**Avis de la mission régionale d'autorité environnementale
sur la 2^{ème} révision allégée du plan local d'urbanisme de
Miremont (Haute-Garonne)**

N°Saisine : 2022-10403

Avis émis le 30 JUIN 2022

Extrait de l'orientation d'aménagement et de programmation (OAP) du projet objet de la révision allégée

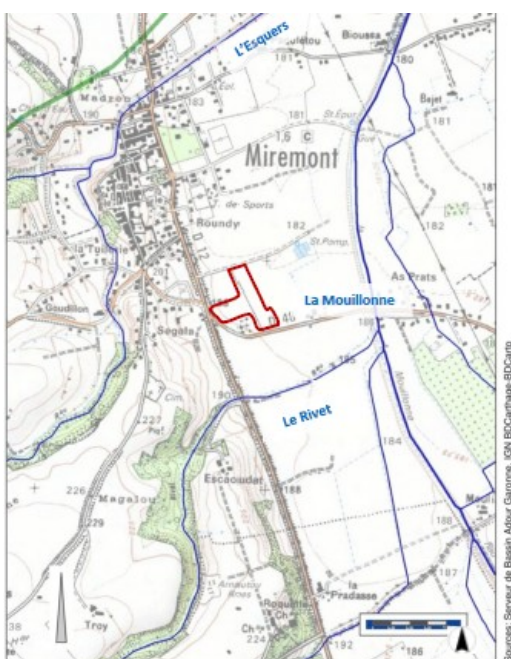
La localisation du projet et de ses aménagements, excentrés du bourg et visibles depuis la route, en bordure de l'entrée du village constituent des points de vigilance sur un plan paysager.

Le rapport indique que « *le PLU en vigueur place les zones agricoles comme des secteurs à protéger au titre de la gestion paysagère, notamment dans les espaces permettant de préserver la perception du village ancien. A ce titre, des dispositions sont prises au PLU en matière de hauteur des constructions. Le projet n'est pas concerné par l'édification de bâtis d'envergure pouvant nuire aux perceptions du bourg* » ce qui n'est pas suffisant à ce stade. Des mesures complémentaires d'intégration paysagère sont à préciser dans le cadre de l'orientation d'aménagement prioritaire (OAP) et doivent être d'ores et déjà présentées dans le cadre de la révision allégée du PLU. La mention « *Exemple d'organisation de la voirie, de l'espace et des boisements ne constituant pas une prescription* » sur l'OAP est trop générale et devrait être précisée et adaptée au site faisant l'objet de l'OAP.

Le rapport indique également qu'il existe un risque de dénaturalisation du secteur et d'un manque d'insertion dans un contexte rural actuellement peu qualitatif⁵.

Le projet indique intégrer le stationnement et la circulation sécurisée des véhicules ainsi que des piétons. Or le rapport et l'OAP ne laissent apparaître aucune aire de stationnement sur le futur site.

La MRAe recommande d'approfondir dès le stade de la révision allégée du PLU, les mesures pour favoriser l'intégration paysagère du projet, en précisant concrètement les mesures d'intégration paysagère adaptées au site en question dans le cadre de l'OAP.

La MRAe recommande de préciser dans l'OAP l'aire de stationnement prévue sur le futur site.
